**Экономический
и Социальный Совет**

**Всемирный форум для согласования правил
в области транспортных средств**

**Соглашение 1958 года - Рассмотрение проектов
поправок к действующим правилам: Предложение
по поправкам серии 02 к Правилам № 66
(Прочность силовой структуры)**

**Представлено Рабочей группой по общим предписаниям,
касающимся безопасности***

СХЕМА ЗНАКА ОФИЦИАЛЬНОГО УТВЕРЖДЕНИЯ

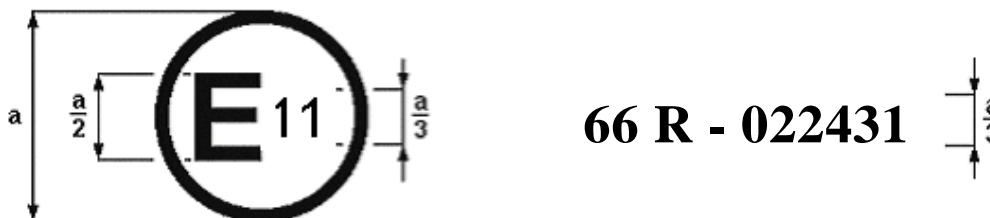
Приложение 2 изменить следующим образом:

Приведенный выше знак официального утверждения, проставленный на транспортном средстве, указывает, что данный тип транспортного средства был официально утвержден в Соединенном Королевстве (E11) в отношении прочности силовой структуры на основании Правил № 66 под номером официального утверждения 022431, первые две цифры которого указывают, что официальное утверждение было предоставлено в соответствии с требованиями Правил № 66, включающими поправки серии 02".
